**Stérilisation Centrale à Martigny
Nouveau Bâtiment**

**Concours de projets d'architecture
en procédure sélective**

RAPPORT DU JURY
11 avril 2014

9.2 1003 __white spirit__

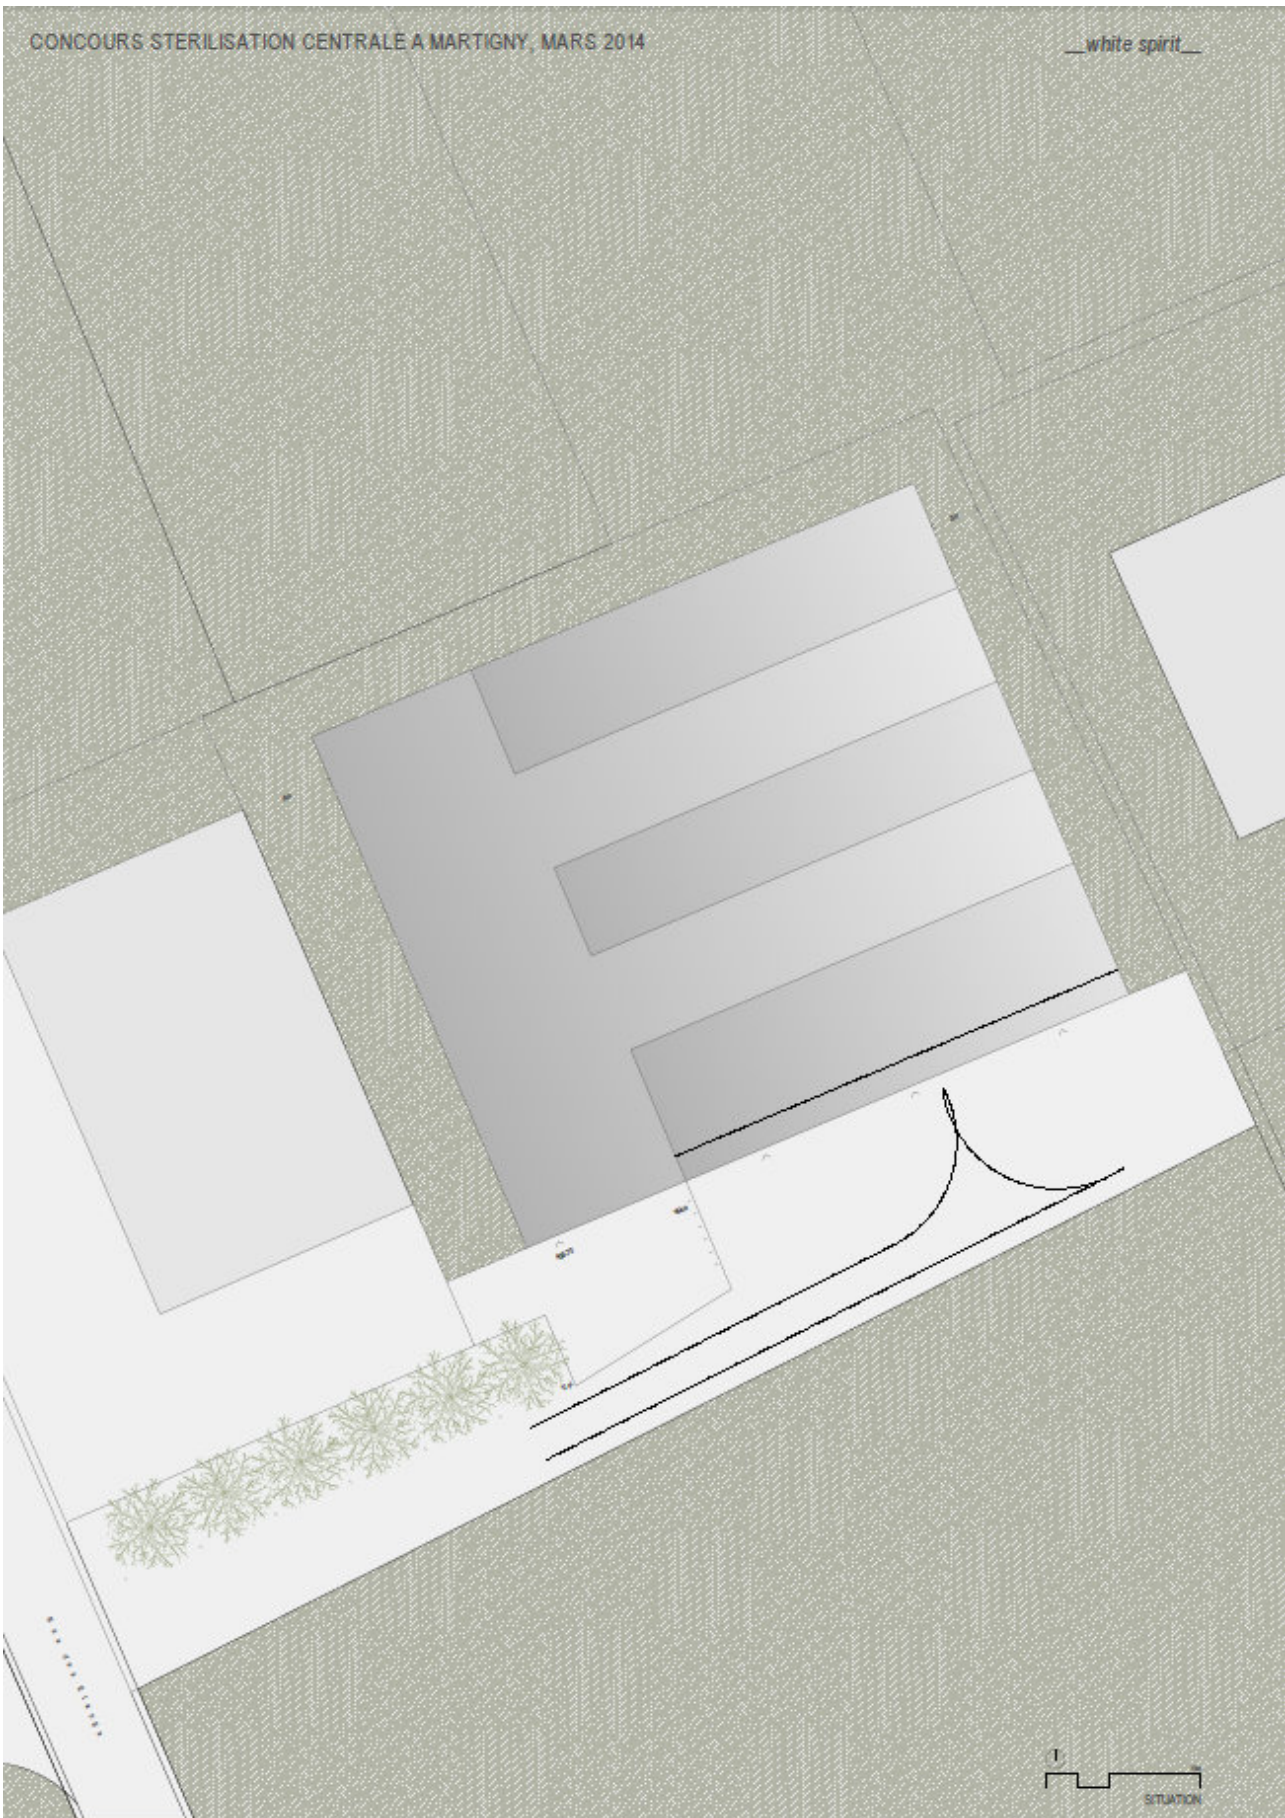
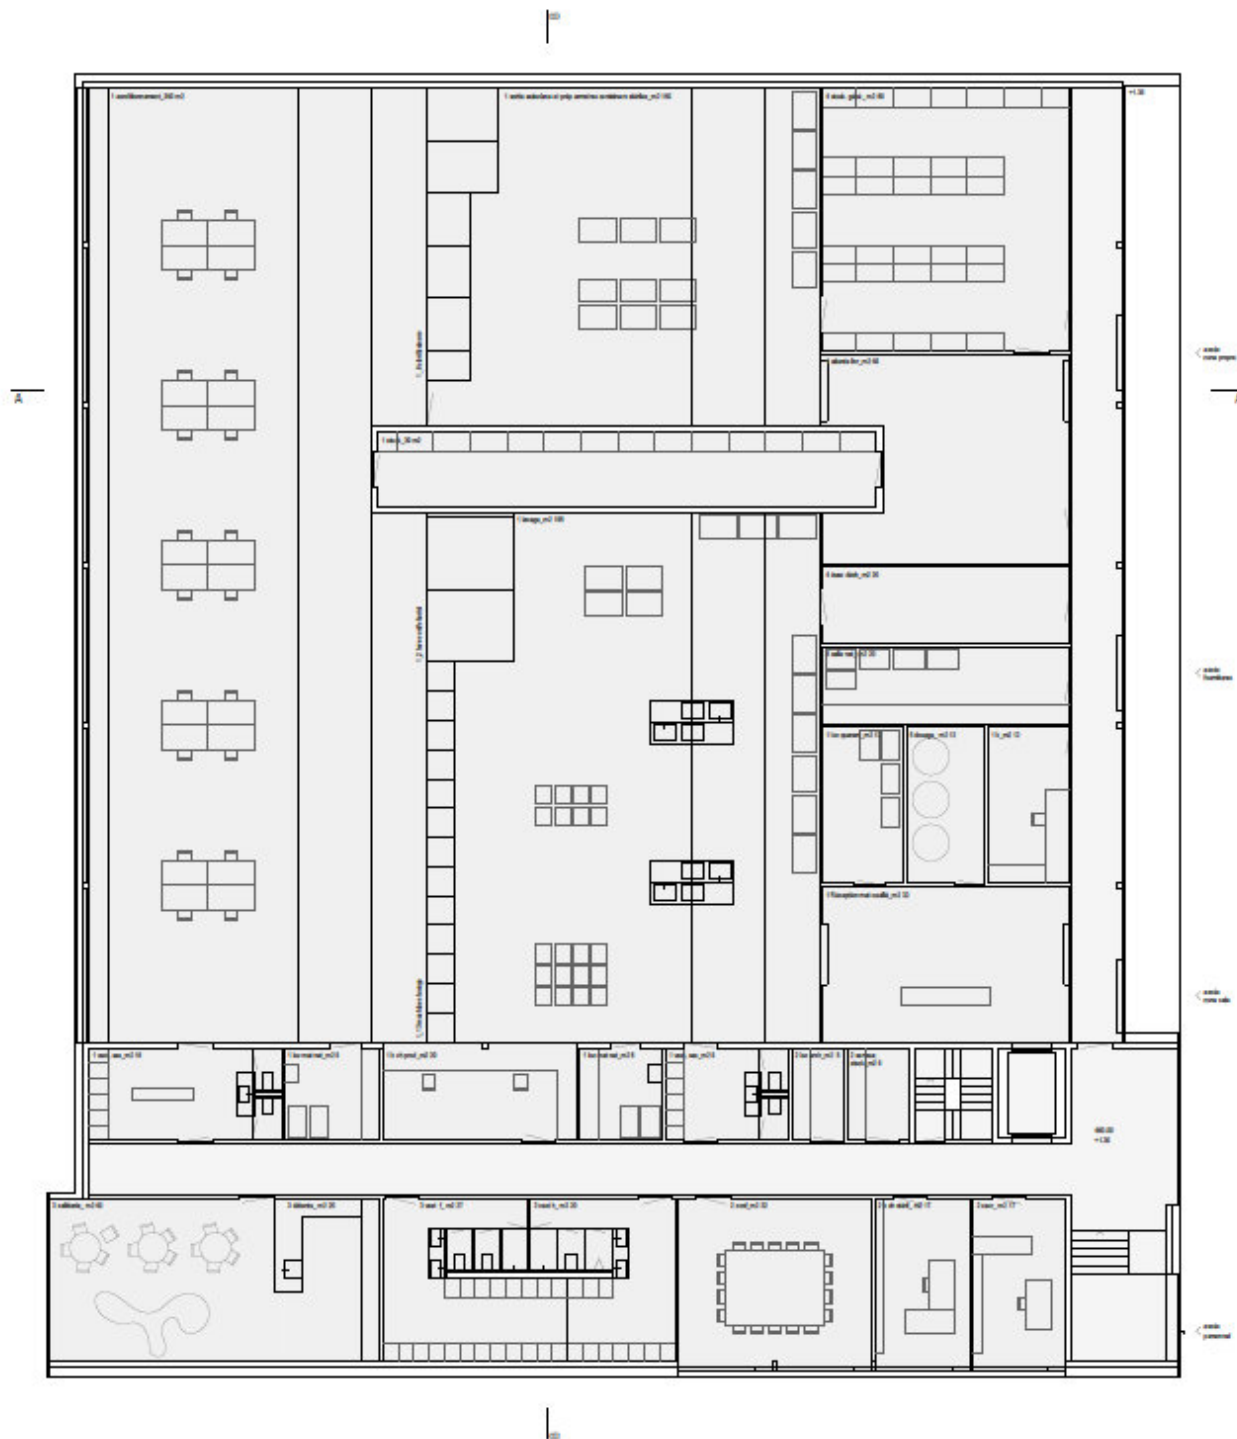
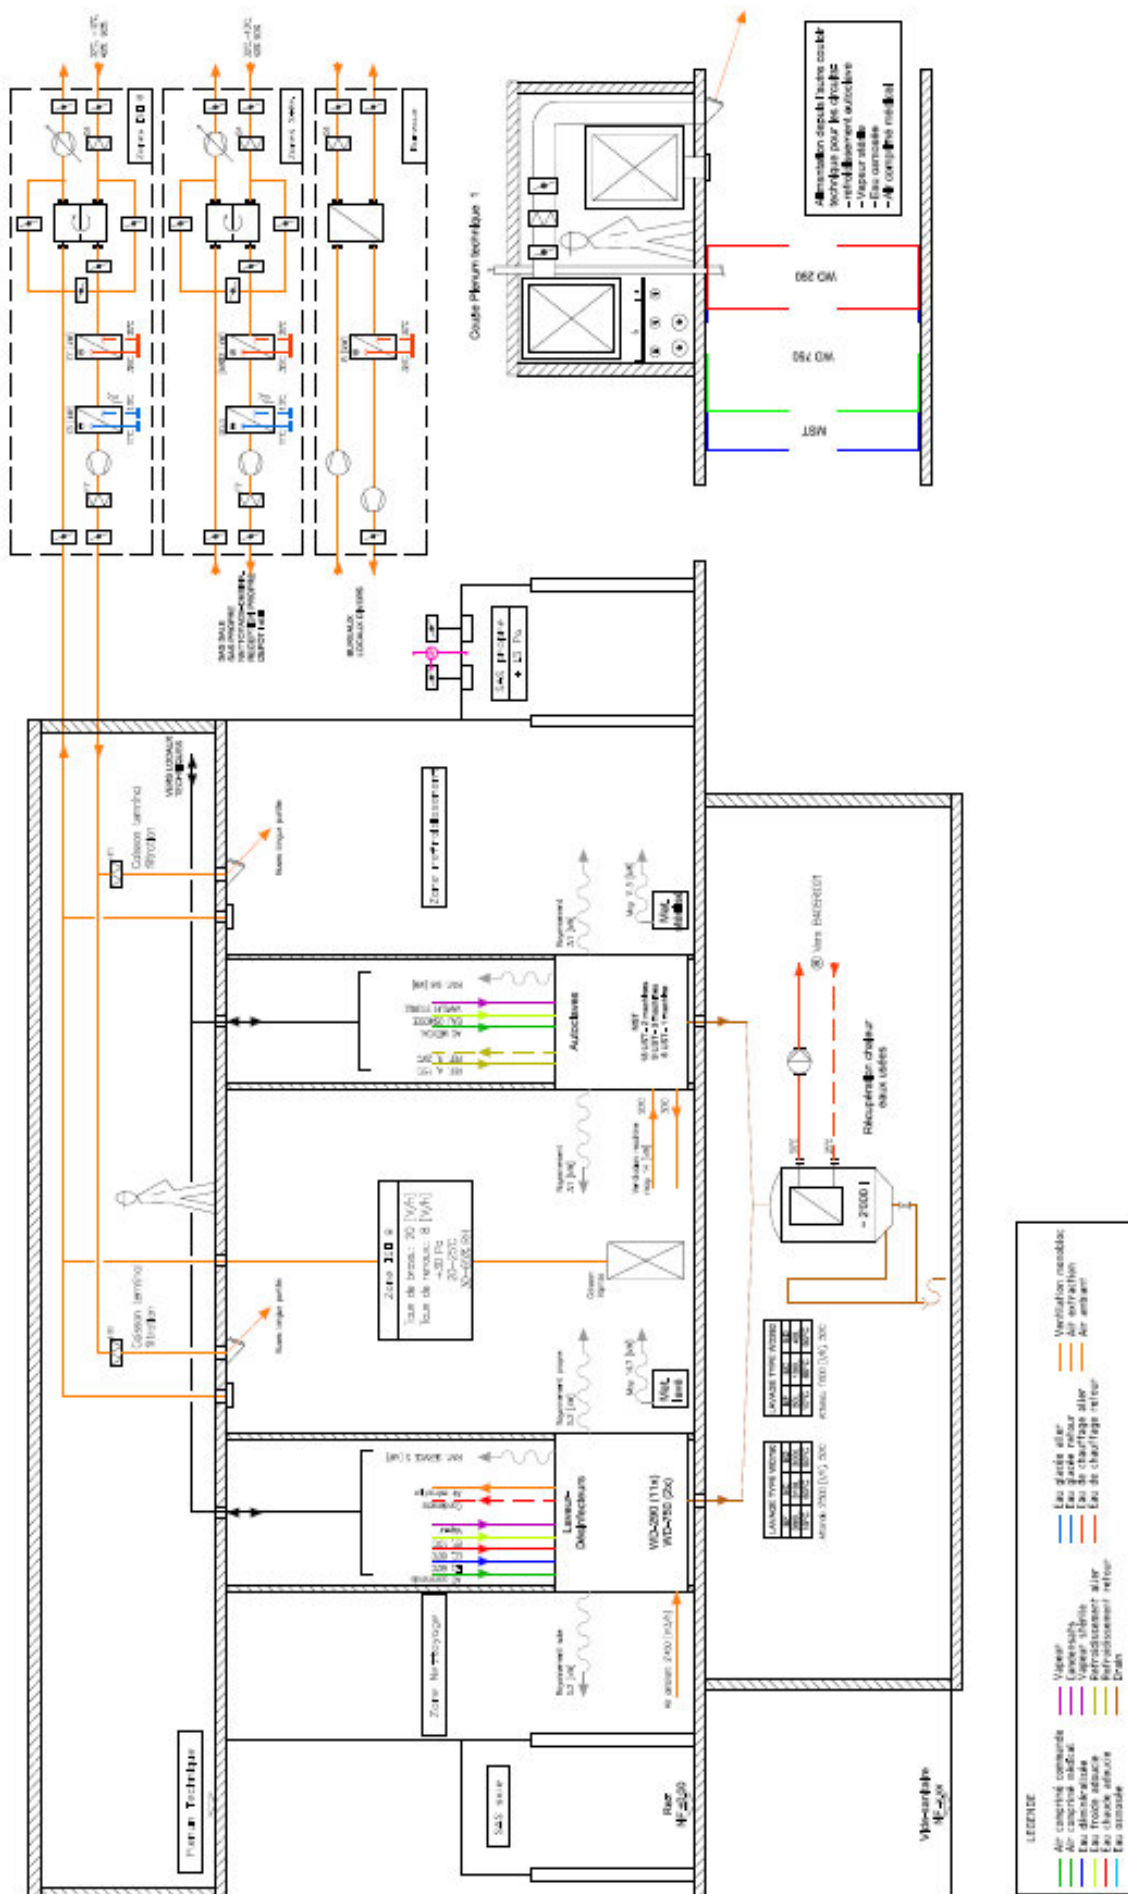
Les auteurs sont les seuls à faire le pari d'organiser l'ensemble du programme des locaux sur un niveau. Seules les surfaces dédiées aux installations techniques sont placées en toiture. Ce parti montre l'exiguïté de la parcelle car si les distances aux limites parcellaires sont respectées, le dégagement libéré pour la manœuvre des camions est en revanche insuffisant.

Le jury a apprécié le maintien de la topographie et le choix de protéger le bâtiment des crues éventuelles en surélevant le rez-de-chaussée. Le corps du bâtiment repose sur un socle en retrait de 1.70m par rapport à la façade qui souligne l'horizontalité de la volumétrie et lui confère une légèreté certaine. Ce retrait correspond aussi à la profondeur du quai de chargement. Il disparaît au niveau de l'entrée pour dégager un hall d'entrée comprenant l'escalier qui permet d'accéder au rez supérieur. Dommage que l'escalier ne corresponde pas à la profondeur du retrait du socle. L'accent mis sur la fenêtre de la cafétéria alors que la vue est inexistante n'est pas compréhensible. En toiture le volume des installations techniques et de la distribution des fluides qui fait aussi office de poutre et de shed, constitue un peigne plastiquement intéressant vu depuis le coteau voisin. La notion de cinquième façade a du sens dans cette situation.

Le revêtement de façade en tôle d'acier inoxydable poli est judicieux car ce matériau connote l'hygiène. La pertinence de bâtir en ce lieu un écran précieux qui réfléchira un voisinage des plus modestes devrait être discutée.

La conception de la structure en béton armé tente d'associer en un tout cohérent le franchissement de portées respectables de 17m et 11m, la pénétration de la lumière zénithale et la distribution des fluides. Ces deux grands volumes porteurs multifonctionnels donnent une identité forte au bâtiment, aussi à l'intérieur, il libère les halles de production de tout pilier. Il est regrettable qu'un thème aussi intéressant ne soit pas transcrit architecturalement, en effet la position du shed est spatialement aléatoire, elle est sans relation avec la disposition des locaux de service et les éléments porteurs verticaux. La pertinence économique du report des charges de la toiture sur un porte-à-faux de 1.70m est aussi discutable. Le volume en béton qui sert d'appui intermédiaire et joue un rôle majeur pour la résistance parasismique est un corps étranger dont la forme ne permet pas l'utilisation polyvalente attendue d'un local de stockage (palettes, étagères, chariots, etc.).

L'organisation du flux des ustensiles est correcte. Seul bémol, la longueur du quai nécessaire du fait de l'éloignement de la réception et de la livraison des marchandises nécessite de déplacer les camions ou de pousser les armoires roulantes sur des distances appréciables. Le bureau de réception/livraison bénéficie en revanche d'une bonne vue sur le quai et l'aire d'accès. L'allongement de la zone de conditionnement permet d'offrir des conditions de travail agréables en façade mais allonge les distances à franchir avec les chariots. Le bureau du chef de production bénéficie d'une bonne vue sur les locaux de travail. La proximité entre le local des déchets et le quai est judicieuse.

La disposition des locaux de service et de détente est efficace, notamment concernant le flux des personnes.

Il est intéressant d'avoir choisi une analyse du pincement pour élaborer le concept énergétique et des installations techniques. La transcription des choix en matière d'énergie dans la conception de l'enveloppe est convaincante, la façade ventilée, la toiture végétalisée et les sheds orientés au nord sont des choix cohérents. Compte tenu de l'énorme potentiel de récupération de chaleur des installations de lavage et de stérilisation, le choix de concentrer les investissements dans ce domaine est pertinent. La distribution de chaleur par un chauffage par le sol dans les locaux de service et par l'air dans les halles de production est judicieuse. Seule la production de froid par un groupe à compression alors que la présence de la nappe phréatique offre un important potentiel n'a pas convaincu l'expert.

La surface utile effective est inférieure de 76m² par rapport à la surface du programme des locaux. Le rapport entre la surface de plancher et la surface de plancher utile est de 1.99, ce qui contredit l'apparente compacité du projet. En résumé, ce projet présente d'indéniables qualités mais les options choisies n'ont pas été exploitées de manière cohérente.
